改善箇所説明図

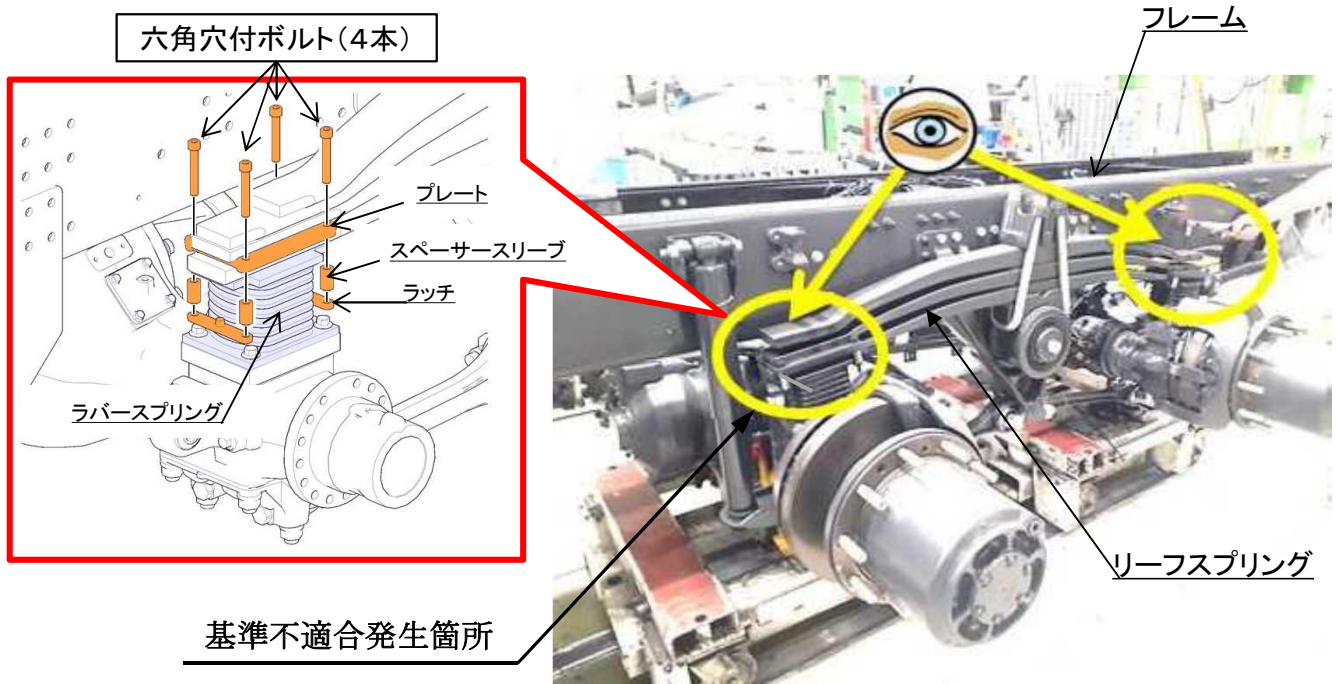
大型トラックの後2軸リーフサスペンション仕様車において、リーフスプリング端部とラバースプリングを固定する六角穴付ボルトの締め付けが不適切なため、走行振動等により当該ボルトが緩み、リーフスプリングが遊動して異音が発生することがある。そのため、そのまま使用を続けると、当該ボルトとラッチが外れプレートが脱落し、他の交通の安全を妨げるおそれがある。

全車両、当該ボルトを点検し、規定トルクで締め付ける。なお、当該ボルト及び関連部品が紛失していたり損傷等がある場合は、新品に交換する。

識別：六角穴付ボルト頭部に、黄色又は白色ペイントを塗布する。
